STAVBA: „Modulární Mateřská škola v areálu ZŠ a MŠ Pastviny, Brno-Komín“		ZL. č. 8
ÚSEK: SO01 Horní stavba		
NÁVRH NA OCENĚNÍ ZMĚNY Popis Technické zpřesnění provedení technologie kuchyně		NÁVRH NA OZNÁMENÍ Č.: 5 PŘÍKAZ KE ZMĚNĚ Č.:
KOMU: OI MMB	OD: TOUAX s.r.o.	DATUM: 25.7.2017
ODESLÁNO: POŠTOU:	KURÝR: FAX:	OSOBNĚ:
PŘEDMĚT ZMĚNY: upřesnění výrobních rozměrů dodávky technologie kuchyně DOTČENÉ MÍSTO: „Modulární Mateřská škola v areálu ZŠ a MŠ Pastviny, Brno-Komín“ ODKAZ NA VÝKRESY: Výkresy (technické listy) jsou přílohou č.1 tohoto technického ZL. ODKAZ NA SOUPIS PRACÍ: -- ODKAZ NA JINOU ČÁST SMLOUVY: --		
POPIS ZMĚNY: 1) PC 002 -- Podstolová chladnička – výkaz výměr a výpis prvků zadávací projektové dokumentace uvádí rozměry chladničky 600 x 600 x 850 mm objem 180 l. Tyto rozměry však nesouhlasí s umístěním chladničky pod stolní linku, která i dle stanoviska uživatele byla ve výkresové části požadována jako podstolová, na které má být umístěna mikrovlnná trouba. Z tohoto důvodu v rámci výrobní dokumentace byla potvrzena dodávka lednice CANDY, typ CCTOS 542XH, 550x580x850 mm, objem 95 + 14 l 2) PC 010 – velikost manipulačního vozíku 800x 500 mm již není v nabídce výrobce. V rámci v

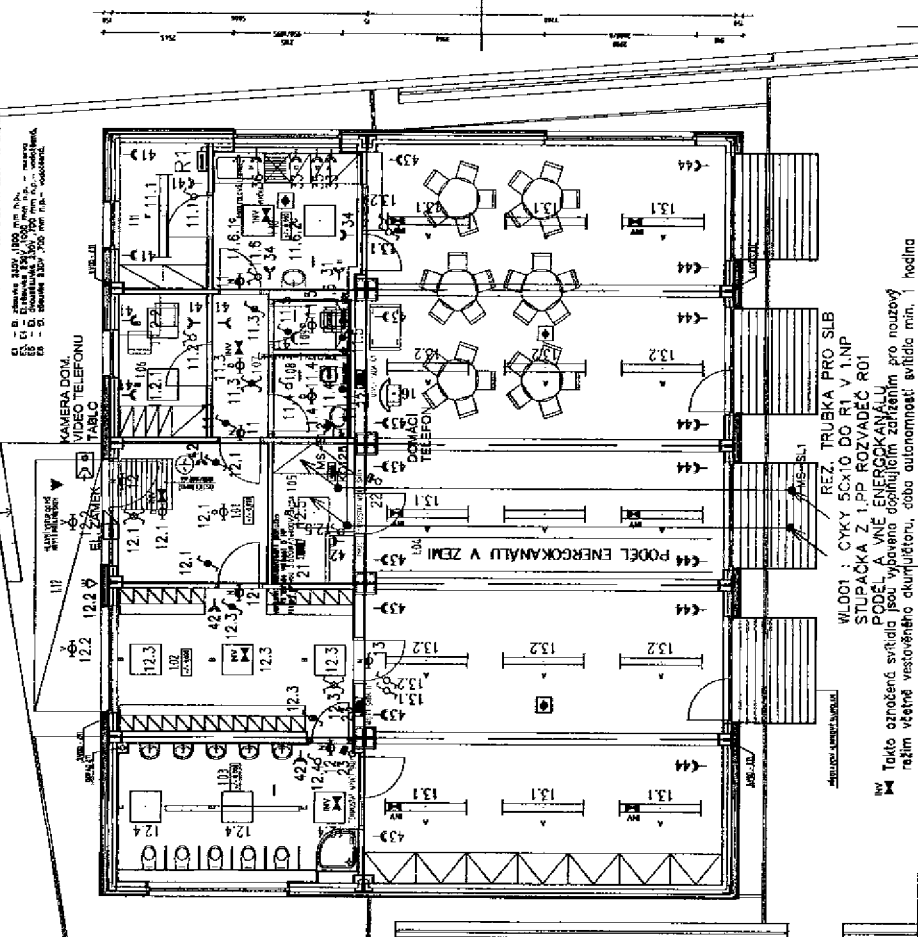
Poz. C - požadováno 4x15 W, bude dodáno 4x14 W		
U vestavných svítidel v provedení 4x14W nelze dodat 15 W trubici. TAKOVÁ TO SVÍTIDLA SE NEVYRÁBÍ, respektive nevyrábí se předřadní přístroje k těmto trubici. Světelné zdroje 15 W, se využívají pouze v lineárních svítidlech, tzv. podlínkách, a to vždy v provedení 1x15W.		
Poz. F - požadováno IP 44, bude dodáno IP 54.		
Poz. V - požadováno 20 W, bude dodáno 18 W		
Svítidla MOON se vyráběla s 20W pouze do konce 2016, od začátku roku 2017, JSOU VYRÁBĚNA S PŘÍKONEM 18W (výkonové parametry LED čipů se od uvedení svítidla MOON na trh výrazně zlepšily, takže je dnes možné při stejném světelném toku, mít nižší příkon do svítidla)		
POKYN VYDAL:		DATUM: 26.6.2017
TOTO OZNÁMENÍ NESMÍ BÝT POVAŽOVÁNO ZA PŘÍKAZ KE ZMĚNĚ POTVRZUJÍCÍ POKYN K PROVEDENÍ PRACÍ, ALE POUZE JAKO PODKLAD PRO ZPRACOVÁNÍ NÁVRHU OCENĚNÍ ZMĚNY. ZHOTOVITEL NEBUDE PROVÁDĚT PRÁCE DOKUD NEOBDRŽÍ PŘÍKAZ KE ZMĚNĚ POKRÝVAJÍCÍ PŘEDMĚTNÉ PRÁCE.
